prot. n. 15676 del 26.10.2023

OGGETTO: ID: 9971 - Procedura di Valutazione di Impatto Ambientale ai sensi dell'art.23 del D.Lgs 152/2006 relativa ai "Lavori di messa in sicurezza e adeguamento infrastrutturale del porto di Marina di Casal Velino". Proponente: Comune di Casal Velino - PARERE.

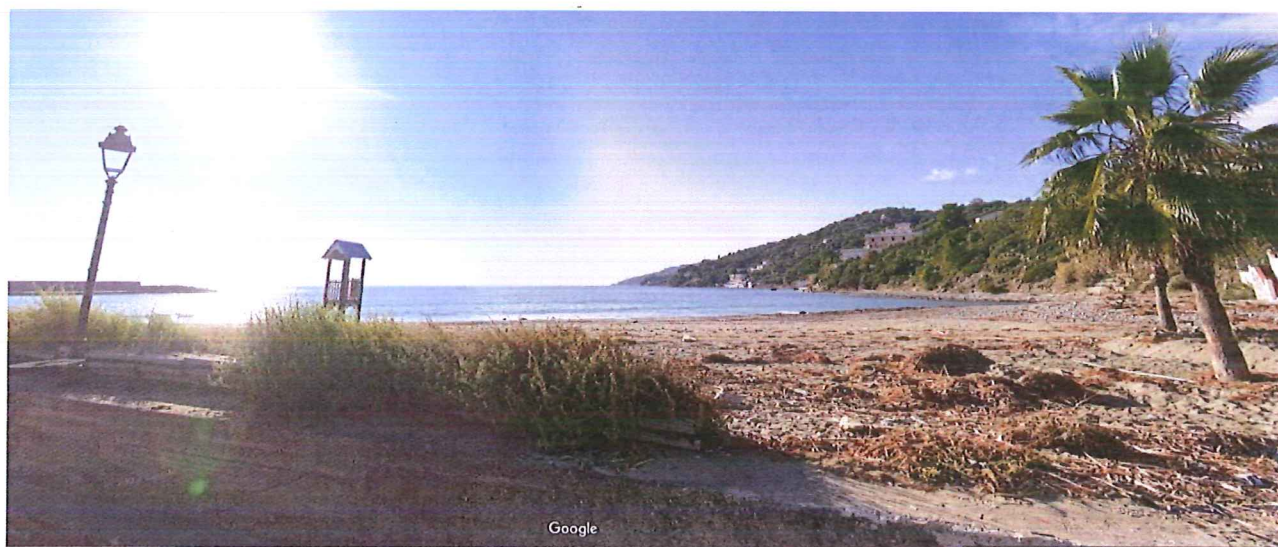
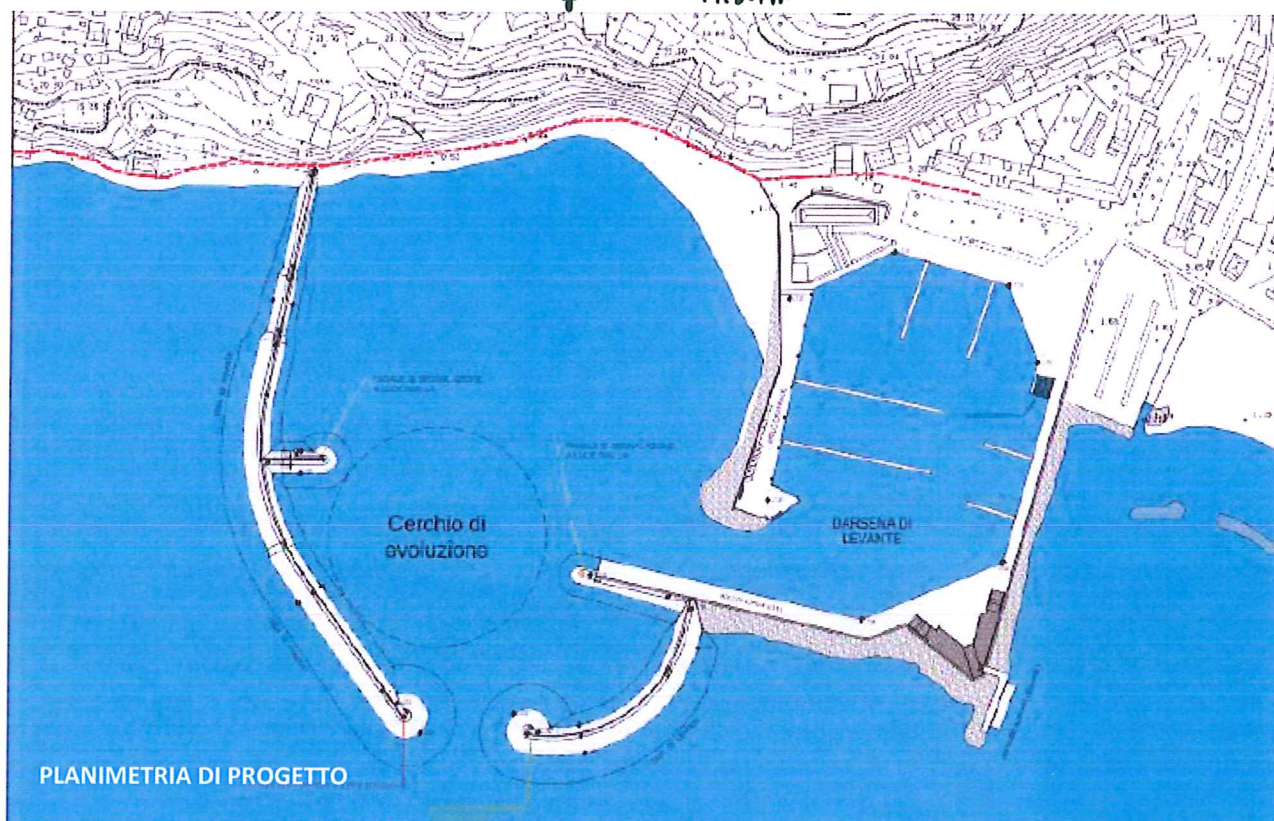
La creazione della nuova diga di ponente determina la delimitazione di uno specchio acqueo antistante l'imboccatura del porto esistente, per una superficie complessiva pari a circa 10 ettari, "interferendo" con le naturali dinamiche di deposito ed erosione della attuale linea di costa per un tratto di circa 350 metri di lunghezza.

La soluzione illustrata costituisce il layout del Progetto Definitivo (Rev. 0). Tutte le alternative, richieste dal procedimento di V.I.A, sono state gradualmente scartate. Nella Relazione Tecnica viene scartata per ultimo anche la soluzione denominata C, richiesta dalla Soprintendenza, perché - si dice - (rif. pag. 19 di 24), determinerebbe "una progressiva migrazione della linea di riva che dalla attuale posizione avanzerà (traslazione verso nord-ovest) andando a "chiudere" tutto lo

specchio acqueo attualmente esistente. In altre parole la suddetta area diventerà una zona di accumulo di sabbia frammista a tutti i materiali trasportati in sospensione dal mare (quindi non solo residui di posidonia morta !!) che darà luogo, secondo una evoluzione naturale, ad un avanzamento della stessa e ad assumere un aspetto assimilabile ad una tipologia "paludosa" per le abbondanti quantità di biomassa associate ai sedimenti sabbiosi".

Uno Studio di Impatto Ambientale (S.I.A.) che scarta tutte le possibili alternative e che impone un'unica soluzione, a nostro avviso, ha un limite di impostazione.

DIGA DI PONENTE E LEVANTE
SEZIONE TRASVERSALE TIPO B1
Scala 1:100

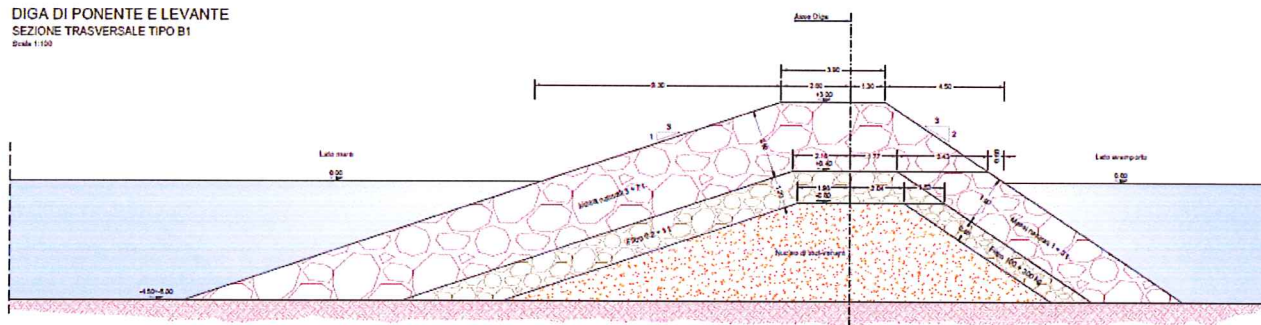
Il progetto prevede la creazione di due bracci (diga di ponente e diga di levante), aventi sezioni tipo triangolari, la cui base, poggiante sul fondale marino, è larga circa 25 metri. La lunghezza complessiva dei due bracci è di circa 500 metri. Tali dimensioni comportano l'occupazione di circa 12.000 metri quadrati di fondale marino (poco più di due campi da calcio). Se consideriamo che l'altezza complessiva delle due dighe è di circa 8 metri, avremo che il volume complessivo di materiale da movimentare per realizzare le due dighe è pari a non meno di 50.000 mc. (circa 2 volte il volume dell'edificio che ospita il MASE prospiciente Viale C. Colombo).

Gli impatti sull'ambiente marino e costiero, conseguenti alla realizzazione di dette opere, è senza dubbio rilevante, soprattutto se consideriamo che non viene esclusa dal progetto la possibilità di impattare un fondale caratterizzato da una prateria di Posidonia, classificato come habitat

prioritario (cod. 1120*) nell'allegato I alla direttiva 92/43/CEE (c.d. direttiva habitat). A tal riguardo nulla si dice nello screening di incidenza allegato.

Una volta esclusa l'eventualità di impattare su un fondale caratterizzato da posidonia, riteniamo che la soluzione prospettata possa essere mitigata se si prevedesse di realizzare le nuove dighe con blocchi artificiali realizzati ad hoc con un calcestruzzo studiato per favorire l'attecchimento della vita in ambienti marini (tipo EConcrete®)². La tecnologia accennata è già stata ampiamente utilizzata in varie realtà in tutto il mondo. Monitoraggi effettuati a distanza di poco tempo su opere di protezione marina realizzate con questi tipi di blocchi, dimostrano un attecchimento più rapido da parte di organismi come ostriche, coralli o cirripedi, che agiscono come collante biologico, migliorando la resistenza e la durabilità delle strutture stesse. Le nicchie ecologiche che vengono a crearsi nei blocchi svolgono la funzione di bioprotezione della diga ed al contempo, sostengono la catena alimentare per i principali predatori e favoriscono la colonizzazione da parte di organismi calcitici in grado di immagazzinare carbonio.

L'escavazione ed il trasporto di una così grande quantità di materiale di cava per la realizzazione di una barriera di protezione alle alghe ci appare uno spreco non in linea coi tanti sforzi che si stanno tentando per ridurre le emissioni di CO2.
